高浜発電所 発電用原子炉設置変更許可申請
(1号及び2号原子炉施設の変更)
【使用済燃料ピットの未臨界性評価の変更】

審査会合における指摘事項の回答

2021年2月5日

2020年12月15日審査会合における指摘事項

図 SFP注水設備の構成

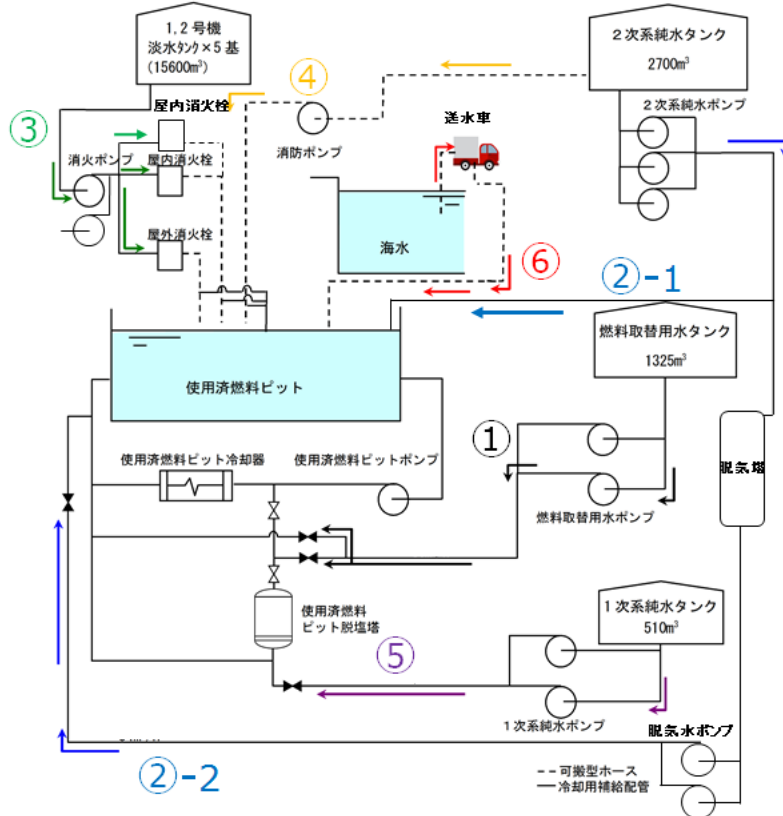
【コメントNo.1】基本ケースおよび不確かさを考慮したケースにおける流量は系統圧損を踏まえた現実的な設定とすることを検討すること。（基本ケース条件でポンプの複数台起動を想定しない理由を適切に示すこと。）

- 各手順による流量を算出する際は、基本的に系統圧損を踏まえた現実的な値を設定する。（送水実績がある手順は、実測値を使用）
- 基本ケースでは全手順が同時に実施されるとし、1手順につきポンプの起動台数を1台と想定する。（手順書上から、1手順あたりに使用するポンプは1台と読めるため。なお、ポンプを複数台設置している理由は故障や点検等により使用できない場合に備えるためであるが、仮に全台を起動させたとしても系統圧力等の観点から設備に悪影響を与えることはない。）
- 不確かさを考慮した条件としては、設置されるポンプの全数起動を想定する。
- 上記の考え方を踏まえ、基本ケース条件には m³/hを、不確かさを考慮した条件には m³/hを設定する。

注水手順(ポンプ)	基本ケース流量	不確かさを考慮した流量	根拠
① 燃料取替用水タンク(燃料取替用水ポンプ)	43 m ³ /h	52 m ³ /h(2台)	ポンプ揚程曲線
②-1 2次系統水タンク(2次系統水ポンプ)	5 m ³ /h	15 m ³ /h(3台)	実測値
②-2 2次系統水タンク(2次系統水ポンプ) (脱気塔経由)	54 m ³ /h	72 m ³ /h(2台)*1	ポンプ揚程曲線
③ 1,2号淡水タンク(消防ポンプ-消火栓)	22 m ³ /h	132 m ³ /h(3か所*2台)	実測値
④ 2次系統水タンク(消防ポンプ)	95 m ³ /h	95 m ³ /h	ポンプ揚程曲線
⑤ 1次系統水タンク(1次系統水ポンプ)	34 m ³ /h	31 m ³ /h(2台)	ポンプ揚程曲線
⑥ 海水(送水車)	260 m ³ /h	260 m ³ /h	ポンプ揚程曲線
合計	513 m ³ /h	657 m ³ /h	-

液滴データの正規確率プロット

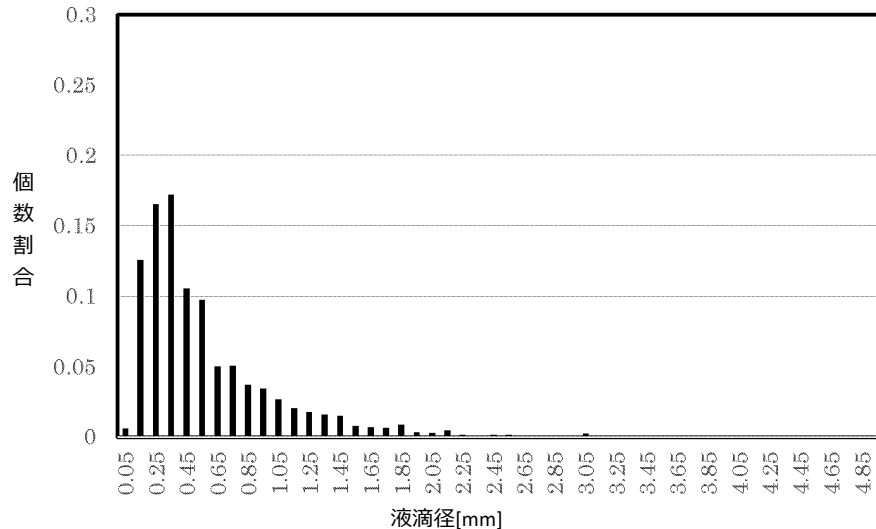
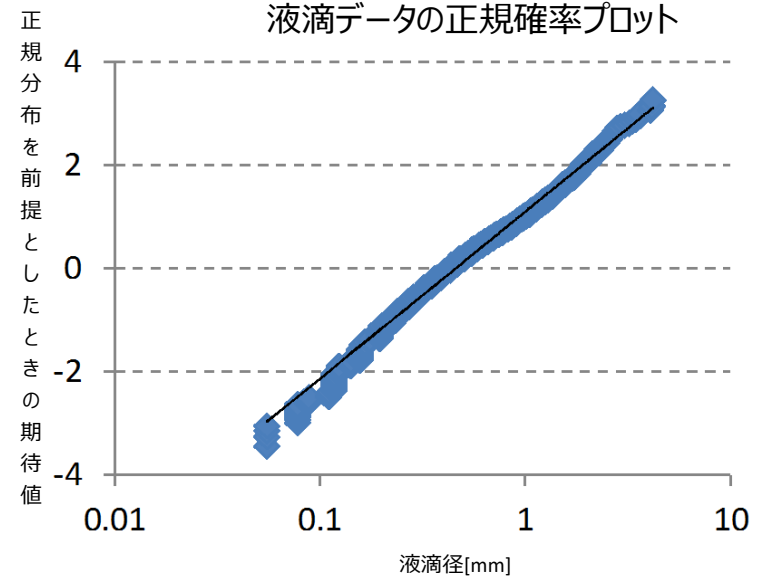
【コメントNo.2】スプレイ試験で測定された液滴の個数分布が対数正規分布になることの妥当性を示すこと

- スプレイヘッダ実機を用いた試験により取得した各測定点での液滴個数分布は、対数正規性があることを確認している。測定結果に正規性があるということは、一般に自然現象としてもばらつきを再現したサンプリングと捉えることができる。
- また既往の研究にて、ノズルから噴出された水が液滴化するまでの過程を確率的にモデル化した場合の液滴の個数分布が対数正規分布で近似され、実際に測定した液滴個数分布とも良好に一致すること※¹、種々のスプレイノズルを用いた試験により取得したスプレイの液滴個数分布は対数正規分布で近似されたこと※² が知られている。
- 以上から、各測定点での液滴の個数分布が対数正規分布となった今回の試験結果は妥当と考えられる。

取得した液滴データについて累積比率（確率Pi）を求め、Piに対して正規分布の累積分布関数の逆関数を用いて求めた値をプロットしたところ、片対数グラフ上でほぼ直線となった。

SFPラック内の内挿物保管状況

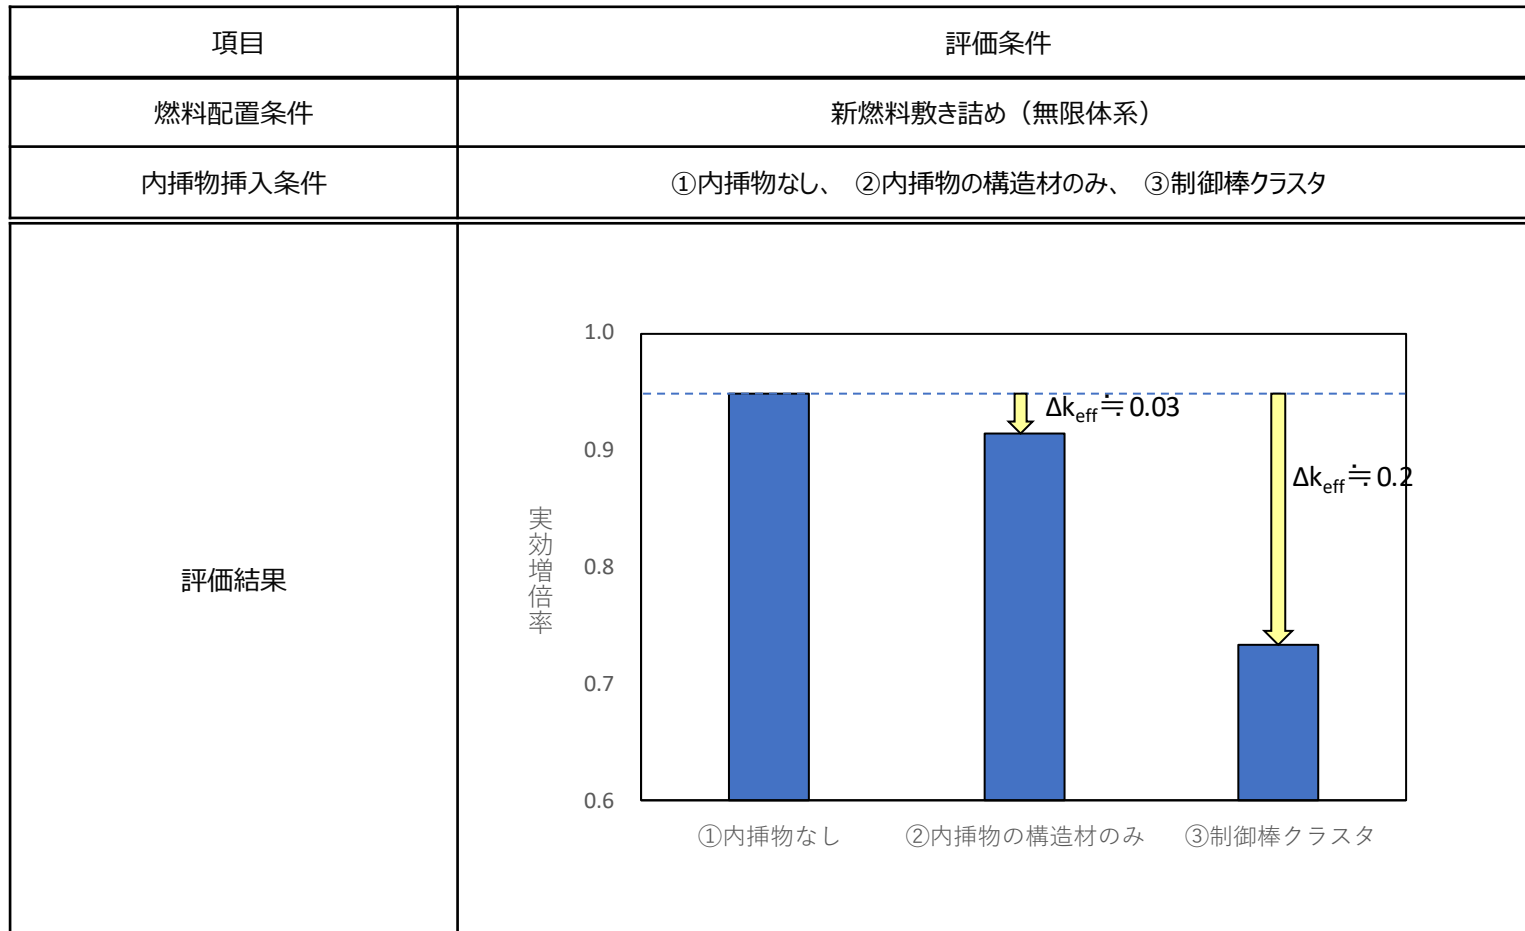
【コメントNo.3】SFP内での現状の内挿物保管状況を説明すること（1 / 2）

- ・SFPラック内に保管中の大部分の燃料には内挿物が挿入されており、内挿物が挿入されていない燃料集合体は少数である。
- ・内挿物の種別による保管割合としては、プラグングデバイスと制御棒クラスタが大半を占める。

・SFPラック内に保管中の内挿物が実効増倍率に与える影響を確認するため、3種類の内挿物状態について計算した結果、内挿物がない状態の実効増倍率が最も高くなり、解析の前提条件として「内挿物なし」とすることが保守的であることを確認した。
これは、内挿物の持つ中性子吸収効果および構造材による水排除効果により、反応度が低下したことによる。

選定した臨界実験のEALFに対するC/Eの傾向

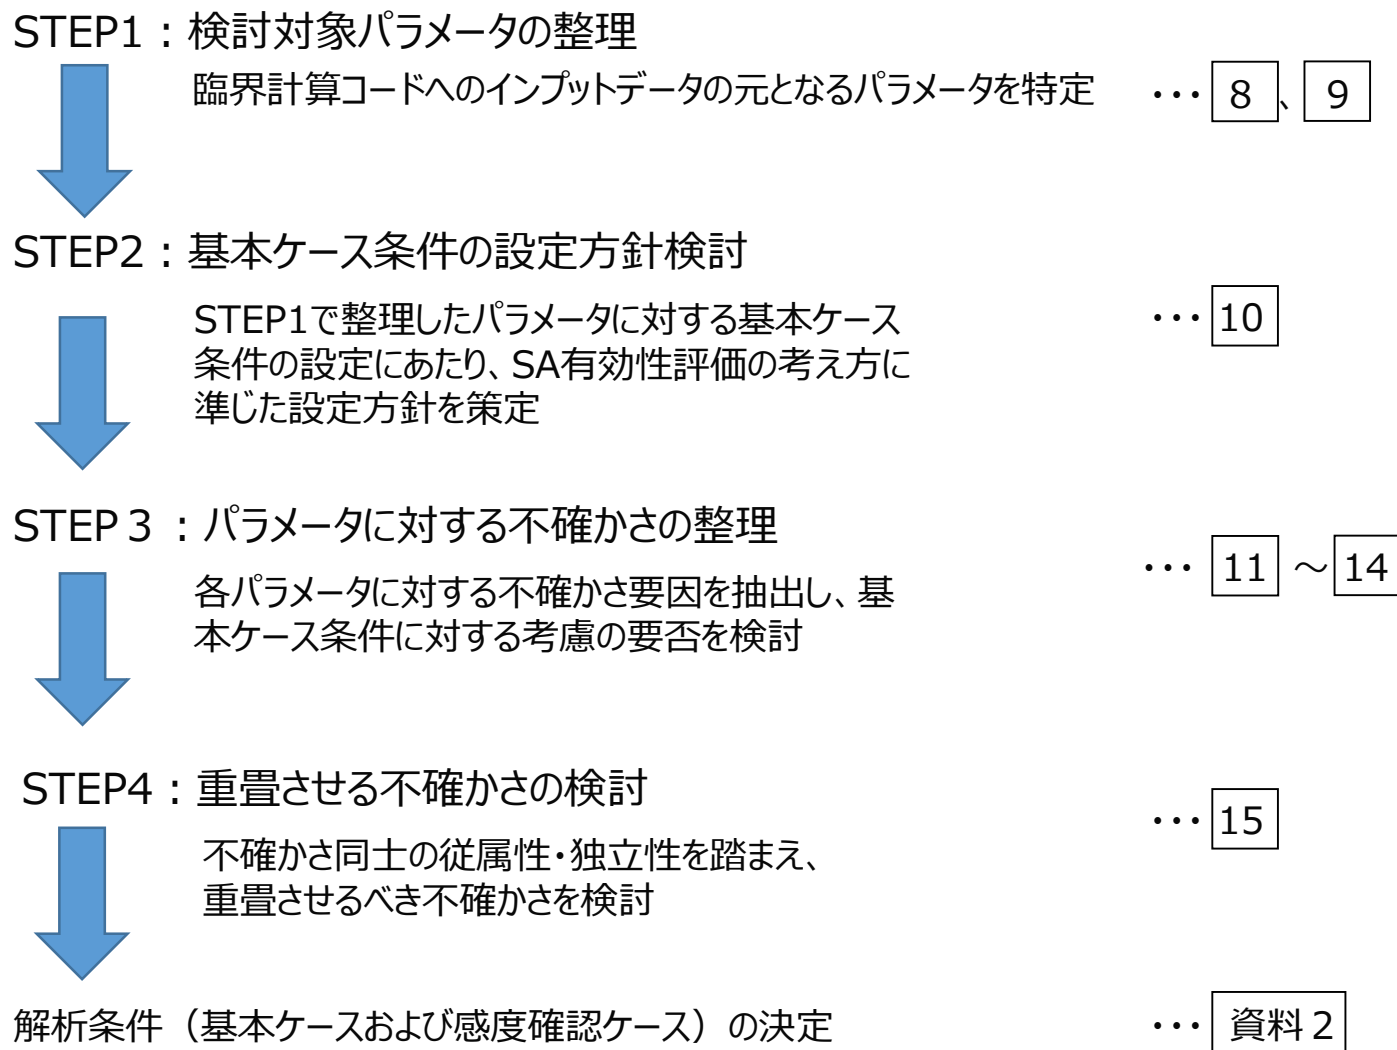
【コメントNo.4】FPに関するベンチマーク解析の詳細を示すこと（2 / 2）

- ・ベンチマーク解析の結果得られるC/Eは1.0付近で良好に一致している。
- ・塩素を含む臨界実験以外の□□ケースについて、ベンチマーク解析結果と臨界実験の実効増倍率差はほぼ正規分布を示し、且つC/EはEALFに対し特異な傾向を持たないことを確認している。
SCALE 6.0の不確かさの算出に当たっては□□ケースのベンチマーク解析結果を踏まえ算出した結果を使用する。

- ・なお塩素を含む体系のベンチマーク解析では、SCALE 6.0は約1%（実効増倍率0.01に相当）程度安全側の評価結果を与えることを確認している。
これは塩素に起因する誤差として文献※に記載されている約100pcm（実効増倍率0.001に相当）と比較して大きい。
